<b>Beschlussvorlage</b>	<b>Vorlage-Nr:</b>	<b>VO/15/217</b>
	Status:	öffentlich
	Datum:	13.11.2015
Federführend:	Bericht im Ausschuss:	Henning Tams
Bau- und Planungsamt	Bericht im Rat:	Henry Stümer
	Bearbeiter:	Henning Tams
<b>B-Plan 83, 1. Änderung "Östlich Am Grevenberg" (§ 13 a BauGB)</b>		
<b>- Abwägung zur öffentlichen Auslegung, Satzungsbeschluss</b>		
Beratungsfolge:		
Datum	Gremium	
07.12.2015	Bau- und Planungsausschuss	
15.12.2015	Ratsversammlung

**1. Änd. des B-Plans Nr. 83**  
- Östlich Grevenberg -

## **STADT TORNESCH, 1. ÄNDERUNG DES BEBAUUNGSPLANES NR. 83 „ÖSTLICH AM GREVENBERG“ BETEILIGUNG GEM. § 13 A I.V.M. § 4 ABS. 2 UND § 2 ABS. 2 BAUGB / ABWÄGUNGSVORSCHLAG**

Planzeichnung  
Maßstab 1:1000  
TOR15002 . gez. An . Stand: 12.11.2015

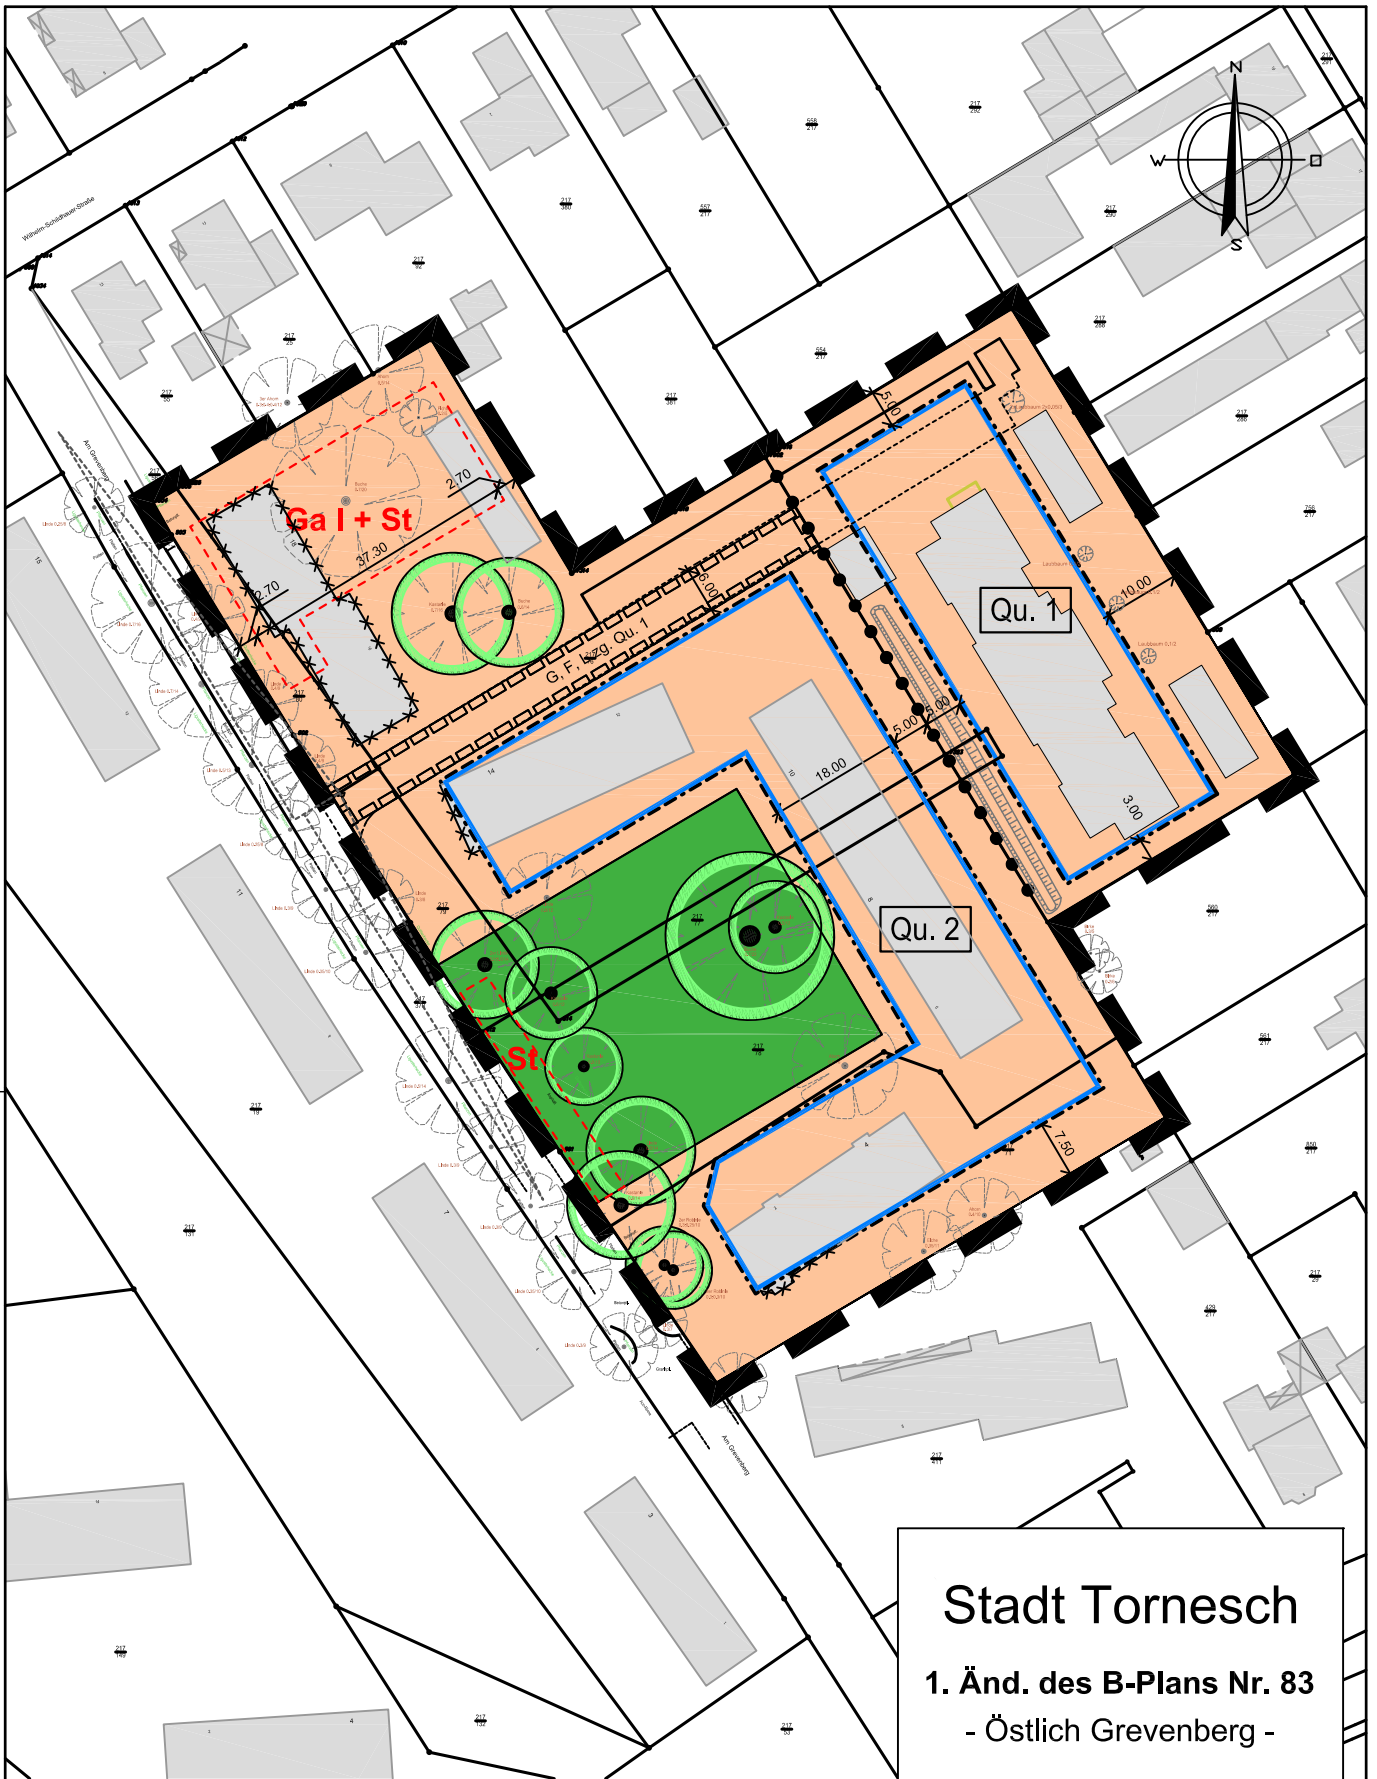
ZUSAMMENFASSUNG DER ÄUßERUNG	ABWÄGUNGSVORSCHLAG
<p>1. Pro Wohneinheit sind mindestens 2 Stellplätze vorzusehen.</p>	<p>Einrichtungen für den ruhenden Verkehr wurden an der nördlichen Plangebietsgrenze (26 Stellplätze) errichtet. Zudem sind 13 Stellplätze an der Straße "Am Grevenberg" vorhanden. Mit der neuen Planung wird eine Parkpalette mit 60 Stellplätzen über 2 Ebenen im nordwestlichen Bereich neu vorgesehen, sodass im gesamten Plangebiet 89 Stellplätze vorgehalten werden. Bei den derzeit beabsichtigten 78 Wohneinheiten entspricht das einem Stellplatzfaktor von ca. 1,14 Stellplatz pro Wohneinheit.</p> <p>Im Baugenehmigungsverfahren muss eine ausreichende Anzahl an Stellplätzen nachgewiesen werden. Im Bebauungsplan kann die Mindest-Anzahl von Stellplätzen nicht festgesetzt werden, da es hierfür keine Rechtsgrundlage gibt.</p> <p><b>Die Äußerung wird zur Kenntnis genommen, kann jedoch nicht berücksichtigt werden.</b></p>

<p>2. Es sind ausreichend öffentliche Stellplätze für Besucher vorzusehen, die Straße am Grevenberg kann keinen ruhenden Verkehr aufnehmen.</p>	<p>Unter 1. (oben) wurde die Anzahl der bestehenden und geplanten Stellplätze aufgelistet. Der Stellplatzschlüssel entspricht dem Stellplatzerlass SH (aufgehoben).</p> <p><b>Die Hinweise sind vom Vorhabenträger im Rahmen seiner Durchführungsplanung zu berücksichtigen.</b></p>
<p>3. Die dauerhafte Sicherstellung von Sichtdreiecken an allen Einmündungen sowie Zu- und Abfahrten ist zu gewährleisten.</p>	<p>Die Sichtdreiecke werden in der Planzeichnung für die Einmündungen in die Straße "Grevenberg" als Darstellung ohne Normcharakter (nachrichtliche Übernahme) eingezeichnet.</p> <p><b>Der Hinweis wird berücksichtigt.</b></p>

Am 06.07.2015 fasste der Bau- und Planungsausschuss den Beschluss zur öffentlichen Auslegung. Diese hat nun stattgefunden, die eingegangenen Stellungnahmen sind der Abwägungstabelle zu entnehmen. Änderungen am Planentwurf waren nicht erforderlich, lediglich die Ergänzung der im Einfahrtsbereich einzuhaltenden Sichtdreiecke wurde (als Darstellung ohne Normcharakter) vorgenommen.
